Detaljregulering for Kulpeveien 40 – felt BAH1 og del av felt BAH2. Sjøhagen Brygge 2.

I forbindelse med at planID 0104 431 ble lagt ut til høring og offentlig ettersyn kom det inn 17. innspill/kommentarer før høringsfristen gikk ut 29.03.21. Ref. nedenstående for kort oppsummering med våre kommentarer.

Figur viser plassbehov for helt og delvis nedgravde avfallscontainere.

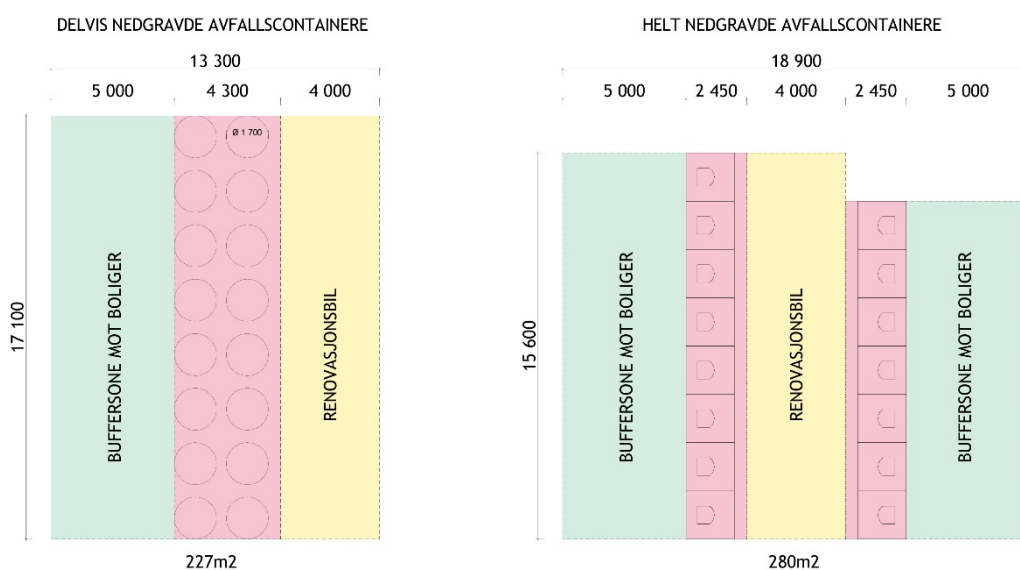
- Våre beregninger tilsier at det må settes av plass til 15 avfallsbeholdere. Helt nedgravde avfallsbeholdere kan ikke stå på 2 rekker, da denne type beholdere ikke kan løftes over en avstand på 2 meter.

- «Beboere må krysse trafikkert vei: Det har tidligere blitt gitt tilbakemelding om at avfallsbeholdere helst skal plasseres på samme side av trafikkert vei som boenhetene. Moss kommune ønsker å gjenta dette punktet.»

BRE er utvidet i plankart, slik at det kan innarbeides 15 helt eller delvis nedgravde avfallscontainere plassert i 2 rekker iht. anvisning. Forslagstiller har blitt informert om at det innen de neste 2 årene skal investeres i en ny renovasjonsbil som kan løfte også helt nedgravde containere over en lenger distanse, slik at også disse kan plasseres i 2 rekker. Reguleringsbestemmelser justeres til «Det skal etableres delvis eller helt nedgravd løsning innenfor feltet BRE». Containere bør plasseres på samme side av veien, og i god avstand til bebyggelsen, så nært fjell som mulig, ute av sikt fra miljøgaten og Kulpeveien. Det er et ønske å beholde o_SVG4 som en grønn buffersone mellom renovasjon og bebyggelse og vei. En utvidelse av BRE medfører at 2 tekniske bygg må flyttes bort fra BKT. Alternativ plassering og forslag er oversendt Moss kommune per mail. 12.05.21.

Iht. til Movars kriterier for plassering av nedgrav avfallsløsninger skal avstand til boliger, lekeplass etc. være minimum 5 meter pga. lukt og annen sjenanse. Oppstillingsplass for renovasjonskjøretøyet skal være parallelt/inntil de nedgravde enhetene, og den må

planlegges med tanke på trafiksikkerhet, da tømning av nedgravde løsninger kan ta opptil 20 minutter.

Det skal for delfelt BAH1 og deler av BAH2 planlegges for 15 avfallscontainere. Det må avsettes av et areal på ca 60m² for containere, i tillegg til oppstillingsplass for renovasjonsbil og 5 meter buffer til boligbebyggelse og lekeplass. Dette medfører at det må settes av et areal på 230-280 m² til renovasjon ved delvis nedgravde containere.
